Plan Local d'Urbanisme

Commune de
Vantoux

Modification N°1

NOTICE DE PRÉSENTATION

PLU modifié : nouveau schéma de localisation des OAP page 4 - ORIENTATIONS D'AMENAGEMENT ET DE PROGRAMMATION

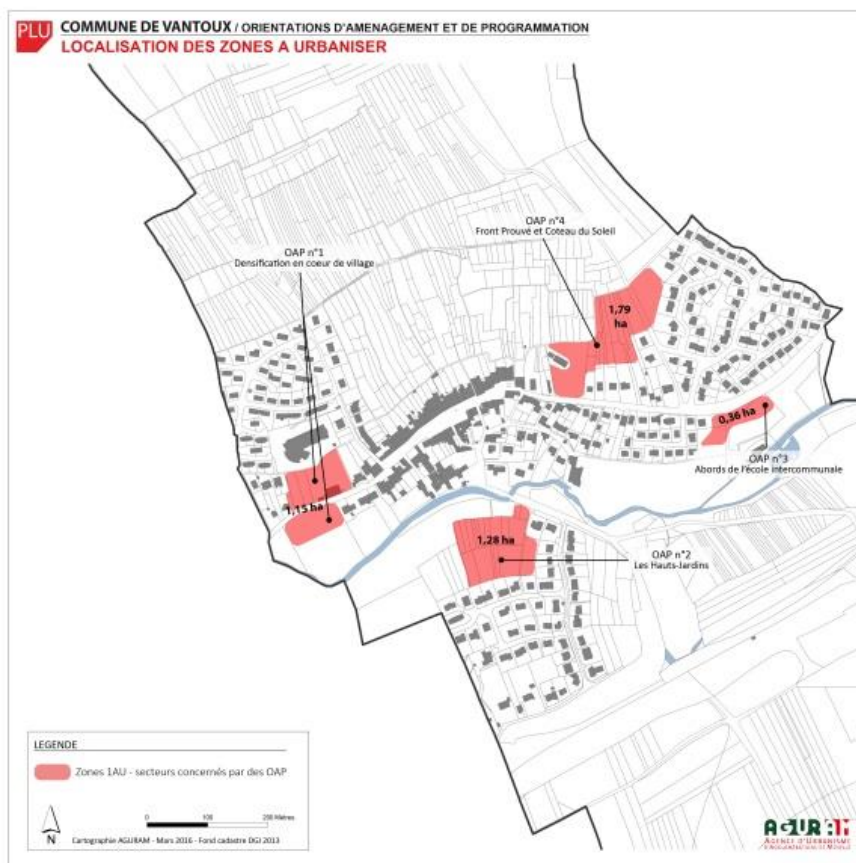
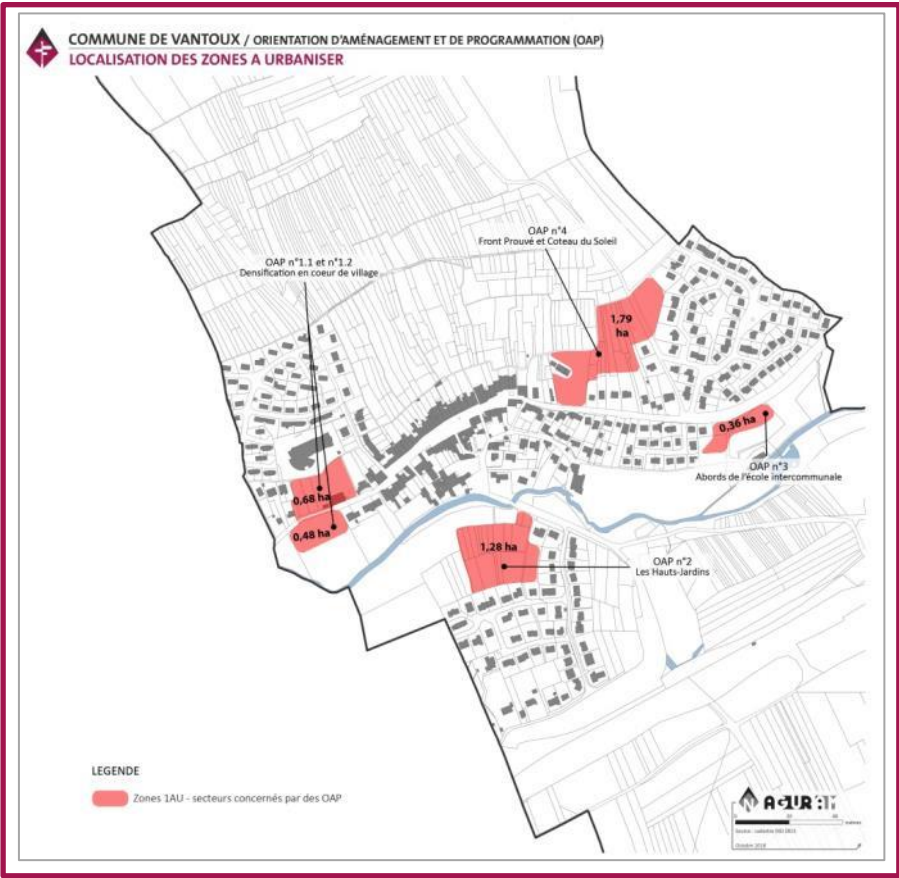
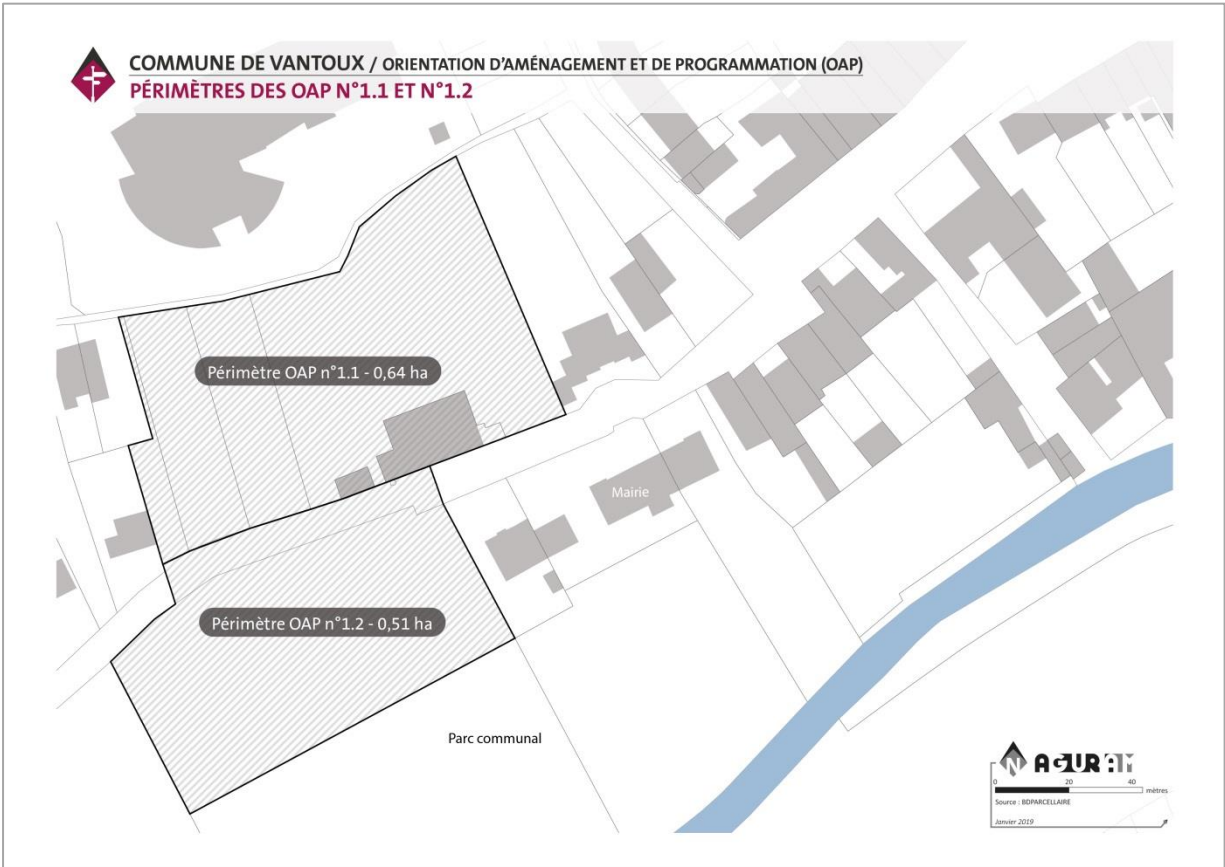
Pour faire face à l'ensemble des évolutions qui sont apportées à l'occasion de cette modification et pour faciliter, in fine, la mise en œuvre d'opérations différenciées entre la partie sud et la partie nord de l'OAP avant modification du PLU, la collectivité décide de scinder celle-ci en deux OAP distinctes :

- **OAP n°1.1 - DENSIFICATION EN CŒUR DE VILLAGE – PARTIE NORD**
- **OAP n°1.2 - DENSIFICATION EN CŒUR DE VILLAGE – PARTIE SUD**

Les nouveaux périmètres sont expliqués par les schémas ci-dessous.

Schéma de l'OAP n°1-1 : « DENSIFICATION EN CŒUR DE VILLAGE – PARTIE NORD » / après modification

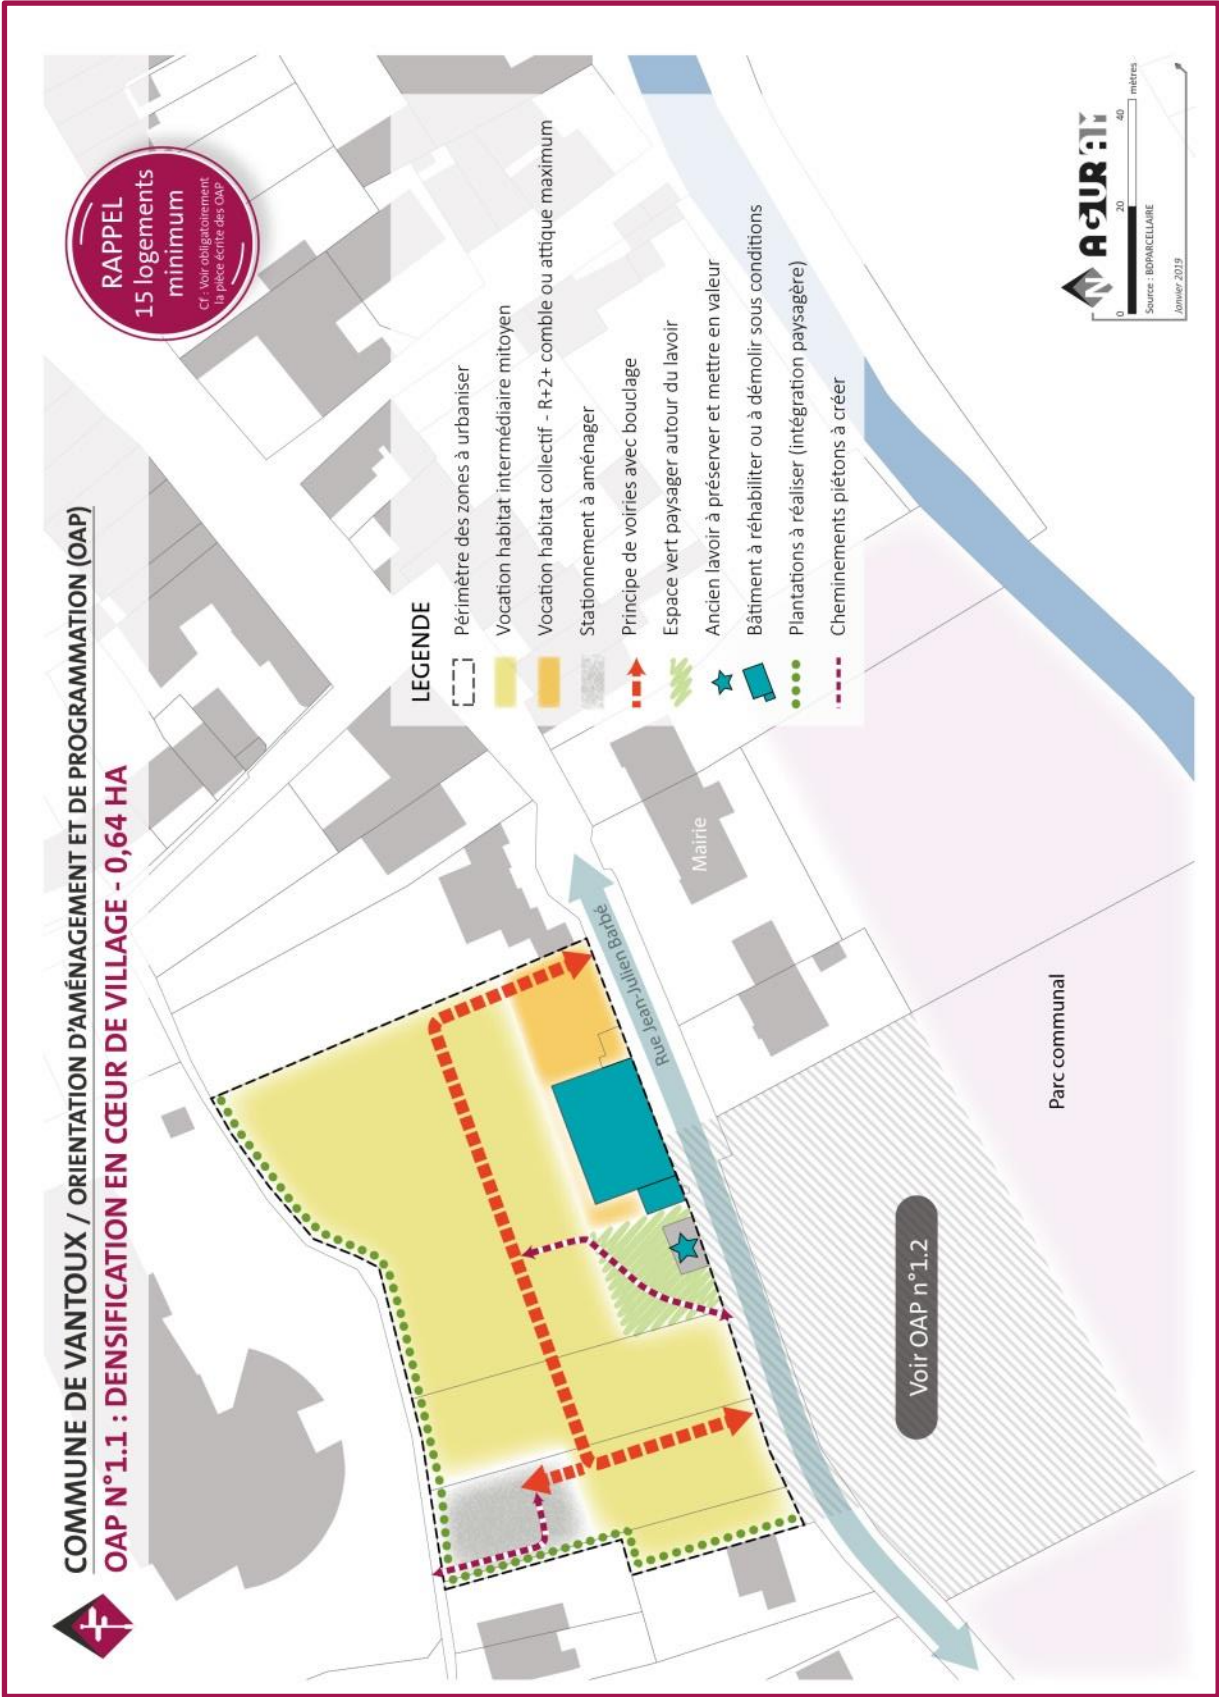
Ainsi, au chapitre « **OBJECTIFS DE DEVELOPPEMENT DE LA ZONE** » (cf. page 5 de l'OAP avant modification), la collectivité rajoute une nouvelle disposition induisant que l'urbanisation du secteur ne peut être réalisée que dans le cadre d'une opération d'ensemble. Ce principe est, par ailleurs, complété par une disposition réglementaire similaire au niveau du règlement écrit (voir chapitre 4.5).

Afin de clarifier ce point et de garantir leur création in fine, la collectivité introduit au chapitre « **INDICATIONS PROGRAMMATIQUES** » (cf. page 7 de l'OAP avant modification) un pourcentage minimum de logements sociaux à réaliser dans le programme global du secteur.

En vue de garantir la cohérence réglementaire et la faisabilité de réalisation de ce parking visiteurs, la collectivité modifie au chapitre « **ACCESSIBILITE, DESSERTE ET STATIONNEMENT** » (cf. page 6 de l'OAP avant modification) le nombre de 20 places minimums par 15.

Ainsi, au chapitre « **AMENAGEMENTS ET ENVIRONNEMENTS** » (cf. page 7 de l'OAP avant modification), la collectivité rajoute une nouvelle disposition induisant que La construction attenante au lavoir pourra être réhabilitée ou démolie pour la réalisation de logements collectifs. Dans le cas d'une démolition de ce bâtiment, la nouvelle construction pourra présenter une implantation de sa façade sur rue identique au bâtiment démolit (cf. à l'alignement de la rue Jean Julien Barbé) ou en retrait de 6 mètres.

- La création d'une boucle de desserte sur la rue Jean-Julien Barbé pour que la zone ne comprenne pas d'impasse. Une poche de stationnement de **20 15** places minimum est obligatoire, préférentiellement à l'Ouest de la zone (Cf. : pièce graphique).
- L'aménagement de deux connexions piétonnes : la première entre la zone et la résidence Alice Sar pour permettre de se rendre au parc communal et la seconde au niveau de l'ancien Lavoir à préserver.

La construction attenante au lavoir pourra être réhabilitée ou démolie pour la réalisation de logements collectifs. Dans le cas d'une démolition de ce bâtiment, la nouvelle construction devra présenter une implantation de sa façade sur rue identique au bâtiment démolit (cf. à l'alignement de la rue Jean Julien Barbé) ou en retrait de 6 mètres minimum.

Logements : ~~Un minimum de 31 logements~~ **Un minimum de 15 logements** est imposé sur le secteur. Les gabarits des constructions seront compris entre **R et R+1** pour **l'habitat intermédiaire** et, **R+1 à R+2+ comble ou attique** pour **l'habitat collectif**.

Logements sociaux : ~~l'ensemble des opérations réalisées, sans distinctions entre elles, doit permettre de répondre aux objectifs fixés par le Programme Local de l'Habitat de Metz Métropole.~~ **Un minimum de 10 % de logements sociaux est imposé au programme de l'opération.**

Schéma de l'OAP n°1-2 : « DENSIFICATION EN CŒUR DE VILLAGE – PARTIE SUD » / après modification

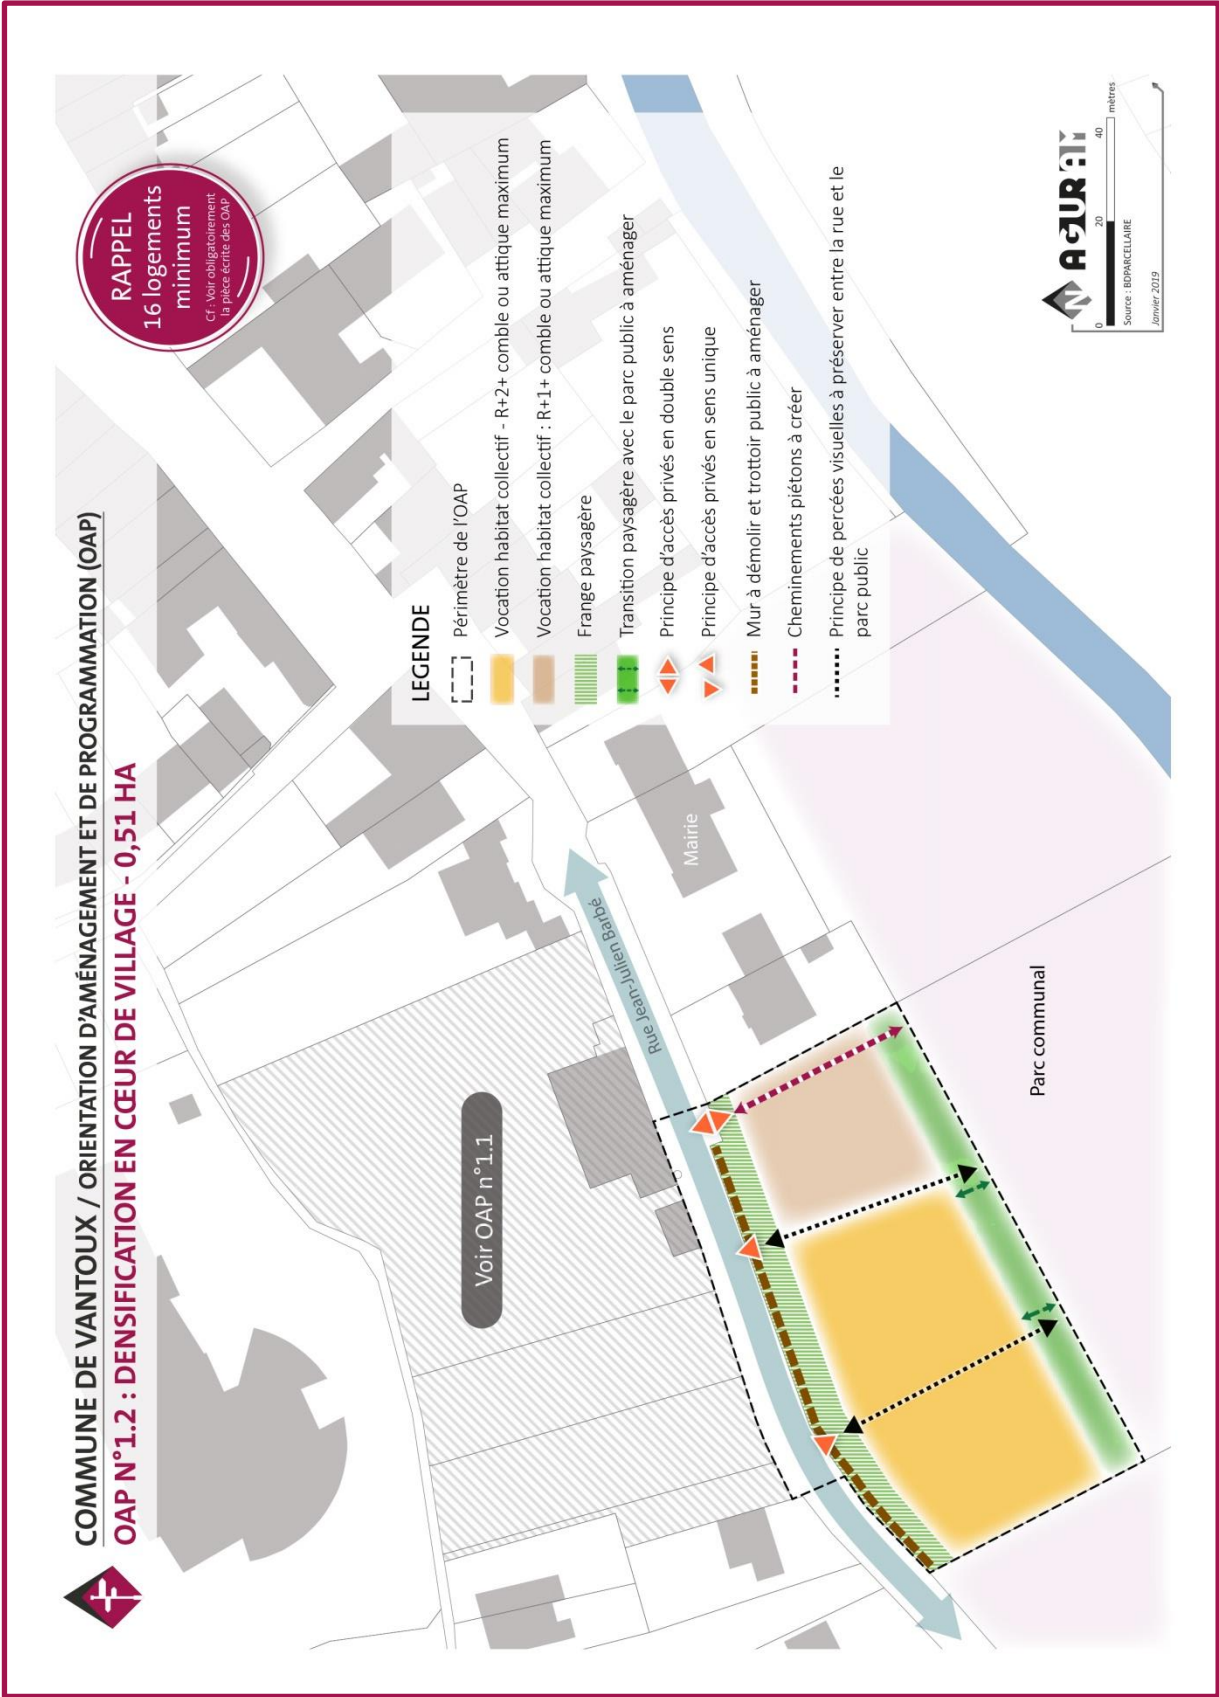
Ainsi, au chapitre « ACCESSIBILITE, DESSERTE ET STATIONNEMENT » (cf. page 6 et schéma de l'OAP avant modification), la collectivité supprime le principe de contre-allée et d'aménagement de places de stationnement (15 minimum) et le remplace par un principe d'aménagement piéton public le long de la rue Jean-Julien Barbé, doublé d'un principe d'accès et de sorties privés, en sens unique, pour l'opération.

Dans ce sens, au chapitre « ACCESSIBILITE, DESSERTE ET STATIONNEMENT » (cf. page 6 et schéma de l'OAP avant modification), la collectivité ne conserve que le principe d'une seule traversée piétonne nord-sud située sur le flanc est de l'OAP n°1-2.

Ainsi, au chapitre « AMENAGEMENT ET ENVIRONNEMENT » (cf. page 7 et schéma de l'OAP avant modification), la collectivité intègre une précision sur le principe de percées visuelles à préserver entre la rue et le parc public ainsi qu'un mode d'implantation des constructions perpendiculaire à la rue à privilégier, afin de garantir l'ouverture paysagère sur le parc communal. L'orientation concernant le principe de transition végétale entre opération et parc communal est aussi modifiée.

Ainsi, aux chapitres « CONDITION DE DEVELOPPEMENT DE LA ZONE » et « INDICATIONS PROGRAMMATIQUES » (cf. pages 6, 7 et schéma de l'OAP avant modification), la collectivité supprime l'obligation de réaliser du logement intermédiaire sur la partie est du site et la remplace par un principe d'aménagement de logements collectifs en R+1+comble ou attique pour tenir compte des questions d'insertion dans le tissu urbain existant. La partie ouest pourra toujours présenter des hauteurs allant jusqu'à R+2+comble ou attique.

Compte-tenu des choix de localisation réalisés sur l'OAPn°1.1, la collectivité ne souhaite pas imposer la réalisation de logements sociaux pour le programme de constructions de ce secteur. L'orientation concernant le logement social est ainsi supprimée du chapitre « INDICATIONS PROGRAMMATIQUES » (cf. pages 7 de l'OAP avant modification)

L'opération devra privilégier une implantation de constructions perpendiculaire à la rue et dans la profondeur de la parcelle afin de garantir ce principe de maintien de percées visuelles depuis la rue Jean Julien Barbé vers le parc communal. Une implantation harmonieuse des façades sur rue devra néanmoins être réalisée pour conserver un effet d'alignement des constructions dans l'esprit des fronts de rue existants alentours.

Extrait du règlement graphique du PLU – APRES MODIFICATION

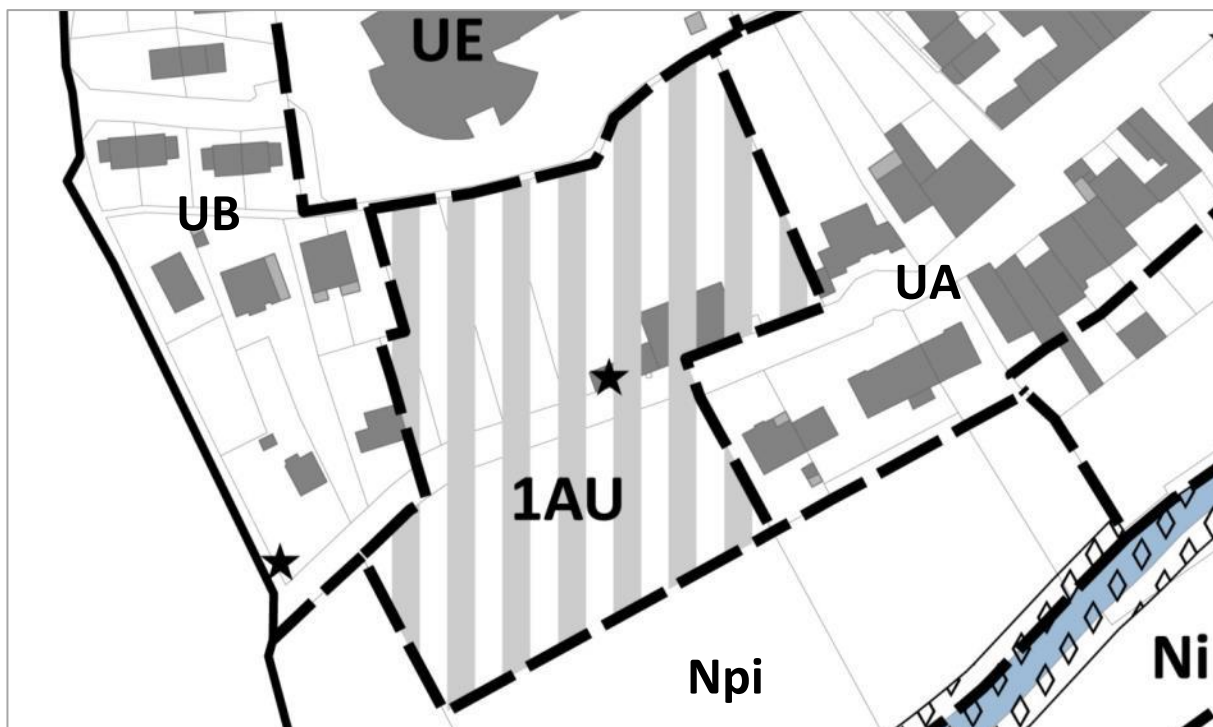
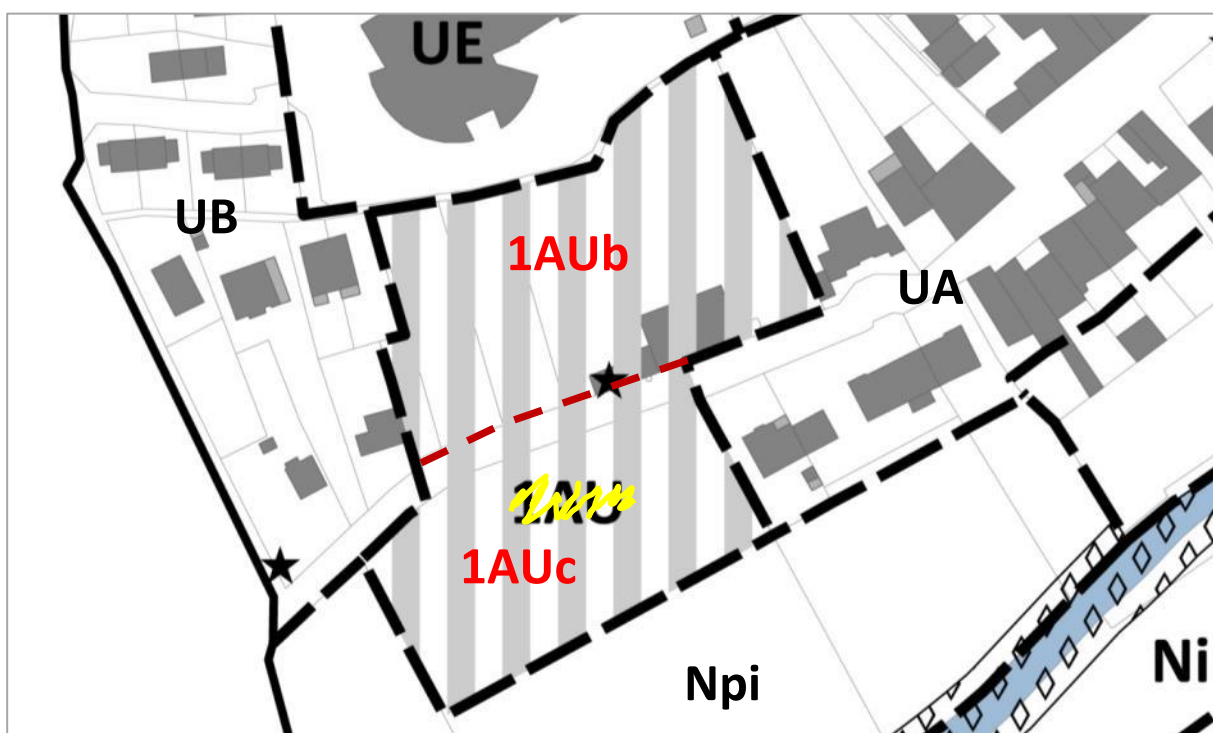
Dans un souci de cohérence des pièces graphiques du règlement du PLU avec la distinction des deux nouvelles OAP, un redécoupage de la zone 1AU en deux secteurs est également réalisé :

- 1AUb pour la partie nord - (OAP n°1.1).
- 1AUc pour la partie sud - (OAP n°1.2).
